Antrag zur Aufnahme von Änderungen der Anlage 9 des AVV

Titel:	Neue Zeichnung für die korrekte Montage von Tara- und Lastfedern für die Federung der Drehgestelle der Bauart Y 25 und davon abgeleitete Bauarten
Änderungsantrag von EVU / Halter / andere Gremien:	Erstellt von MERCITALIA RAIL / Unter-AG Anlage 9 AFWP
Änderungsantrag zu:	<input checked="" type="checkbox"/> Anlage 9 <input type="checkbox"/> Anlage 11
Einreicher:	Francesco Garrisi, Mercitalia Rail
Ort, Datum:	Florenz, 07.01.2021
Kurzbeschreibung:	Neue Zeichnung, code 2.5

Anlage C - Schraubenfedern - Standardisierung

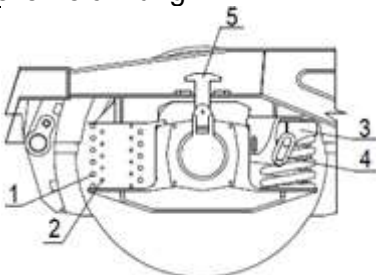
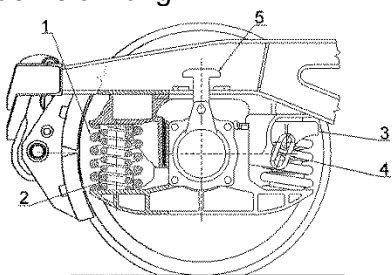
nein ja, d.h.: UIC-Merkblatt 517, Anlage C

Aktuelle Zeichnung	Neue Zeichnung

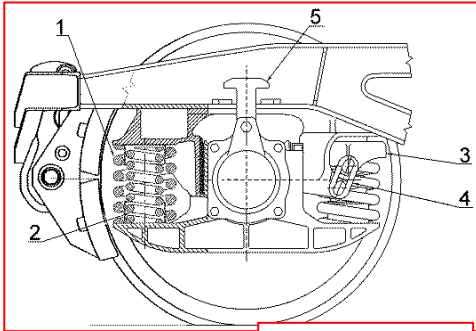
Es sollte deutlicher veranschaulicht werden, dass die beiden Federn in entgegengesetzter Richtung der Spulen eingebaut werden müssen.

Es müssen 2 Codes in Anlage 9, Anhang 1 Code 2. eine Zeichnung, die deutlicher zeigt, dass die beiden Federn mit entgegengesetzter Windungsrichtung montiert werden müssen.

Angabe der entgegengesetzten Wickelrichtung

Bauteile	Code	Mängel/Kriterien/Hinweise	Maßnahmen	Fehlerklasse
Federung der Drehgestelle der Bauart Y 25 und davon abgeleitete Bauarten	2.5	 <p>1. Tarafeder* 2. Lastfeder* 3. Federhaube 4. Dämpferschake 5. Abhebesicherung</p>		
	2.5.1	Haupt-/ Tarafeder angebrochen oder gebrochen	Aussetzen	5
	2.5.2	Zusatz-/Lastfeder verschoben oder gebrochen		
	2.5.2.1	- leerer Wagen	K	4 3
	2.5.2.2	- beladener Wagen • Radsatzlager nicht mehr horizontal	Aussetzen	5
